**Mittente: LE CANIETTE DI VAGNONI G&L SOC AGR.SEMPLICE
CONTRADA CANALI 23 -63065 RIPATRANSONE -AP-**

Oggetto: Invio OSSERVAZIONI al progetto di "Perforazione del pozzo esplorativo Il Cannello I dir", nel territorio del Comune di Ripatransone, nell'ambito del permesso di ricerca Santa Maria Goretti - codice procedura 2924

Dall'esame della documentazione fornita per la proposta di "*Perforazione del pozzo esplorativo Il Cannello I dir*", nel territorio del Comune di Ripatransone, nell'ambito del permesso di ricerca Santa Maria Goretti - codice procedura 2924

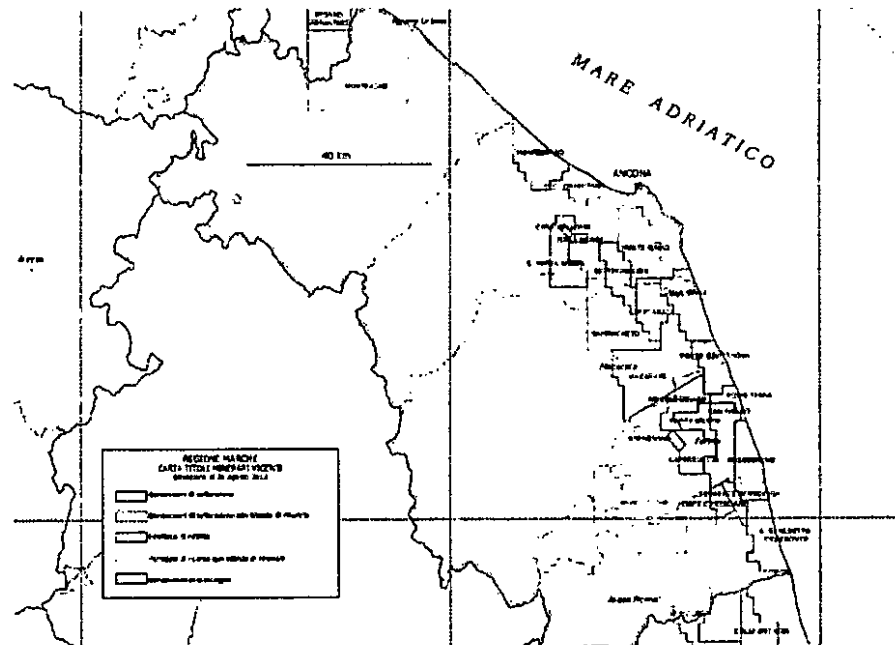
Il sito di scavo dista 1,6 km dal Sito di Interesse Comunitario più vicino ("*Boschi tra Cupra marittima e Ripatransone*", IT5340002). La Direttiva 43/92 "Habitat" obbliga la redazione di uno Studio di Incidenza Ambientale per tutti gli interventi che, anche solo potenzialmente, possono incidere sulla naturalità del Sito. Questo vale anche per progetti che si realizzano esternamente al territorio del S.I.C. (si veda a tal proposito TAR Umbria Sez. I - 14 giugno 2011, n. 171 oppure direttamente le linee guida comunitarie in materia di V.I.).

Ebbene, in caso di incidente l'area del SIC potrebbe essere interessata dalle ricadute di materiali e contaminanti; da ciò consegue l'obbligatorietà della realizzazione della procedura di V.I. integrata alla V.I.A. per questo progetto.
